INFORMATION SERVICE

N° 30043

RUBRIQUE
TELEVISEUR COULEURS
TVC 4

OBJET : I - PIECES "SERVICE"
II - MODIFICATION EN COURS DE FABRICATION

Platine convergence
vue coté éléments

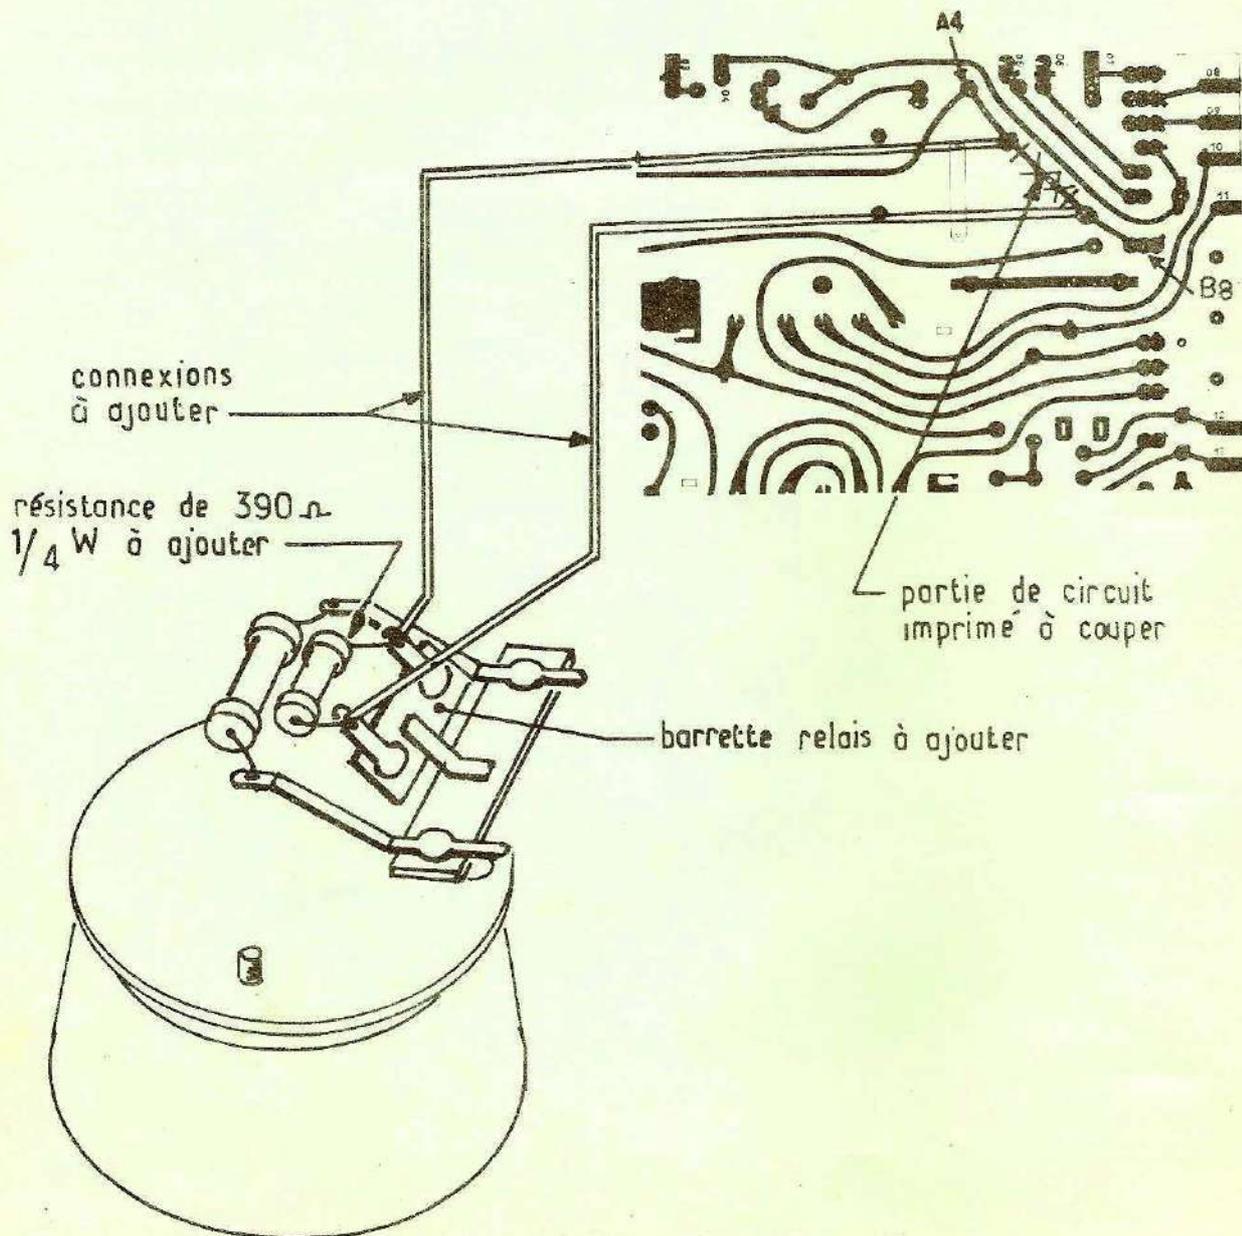
Supprimer la résistance R1817
et la remplacer par un strap

CLAVIER

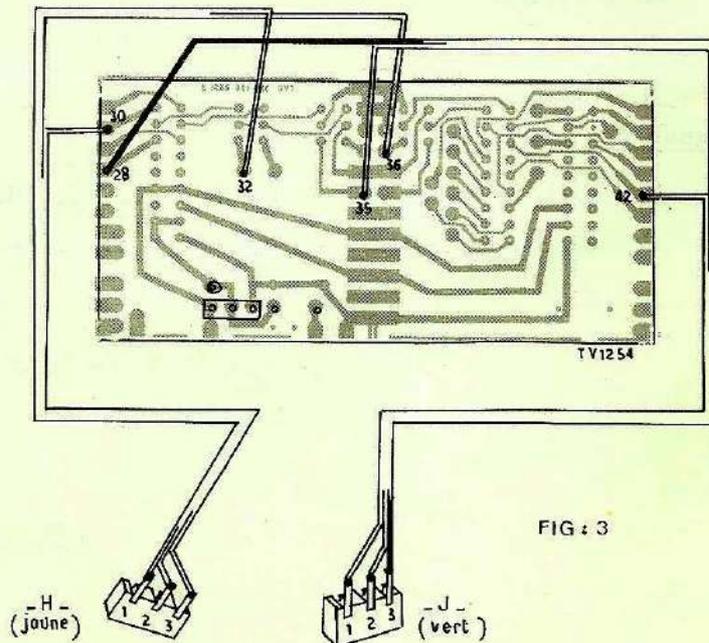
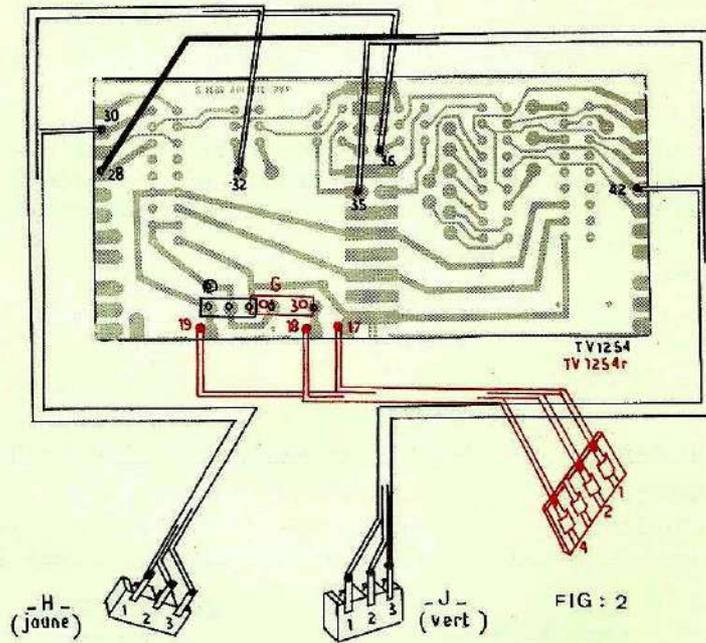
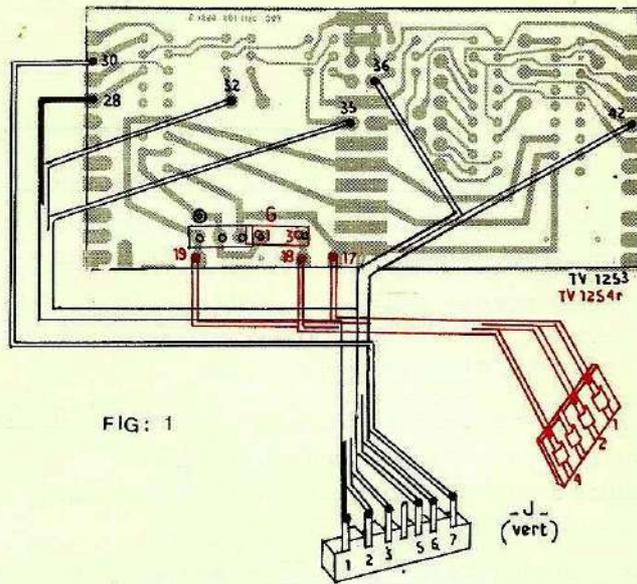
- a) - Déplacer les picots du connecteur G (fig. 1)
- b) - câbler le connecteur de commutation lignes (fig.1) (à récupérer sur le clavier défectueux).

- a) - déplacer les picots du connecteur G (fig.2)
- b) - câbler le connecteur de commutation lignes (à récupérer sur le clavier défectueux)
- c) - décâbler le connecteur vert - 7 broches
- d) - à la place du connecteur vert - 7 broches, câbler un connecteur vert - 3 broches et un connecteur jaune - 3 broches comme indiqué à la fig. 2.

- Fil noir reste inchangé
- Fil marron " "
- Fil rouge passe de la cosse 3 à la cosse 7
- Fil orange " " 5 " 3
- Fil jaune Reste inchangé
- Fil vert passe de la cosse 7 à la cosse 5

- Fil noir passe de la cosse 1 à la cosse 2
- Fil marron " " 2 " 3
- Fil rouge " " 3 " 4
- Fil orange reste inchangé
- Fil jaune passe de la cosse 6 à la cosse 1
- fil vert reste inchangé

- a) - décâbler le connecteur vert - 7 broches
- b) - à la place du connecteur vert - 7 broches, câbler 1 connecteur vert - 3 broches et 1 connecteur jaune - 3 broches comme indiqué fig.3

- Fil noir reste inchangé
- Fil marron " "
- Fil rouge passe de la cosse 3 à la cosse 7
- Fil orange " " 5 " 3
- Fil jaune reste inchangé
- Fil vert Passe de la cosse 7 à la cosse 5

- Fil noir passe de la cosse 1 à la cosse 2
- Fil marron " " 2 " 3
- Fil rouge " " 3 " 4
- Fil orange reste inchangé
- Fil jaune passe de la cosse 6 à la cosse 1
- Fil vert reste inchangé

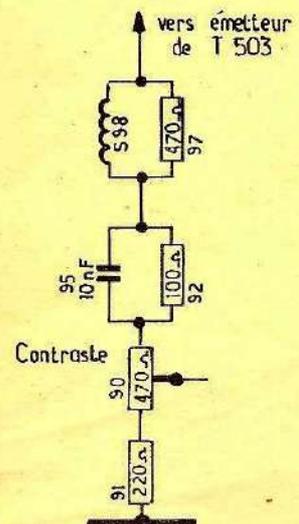
OBJET: Pour améliorer la qualité de l'image, dans le cas où les antennes favorisent les fréquences élevées, une self de correction S 98 et une résistance R 97 ont été ajoutées dans le circuit de contraste.
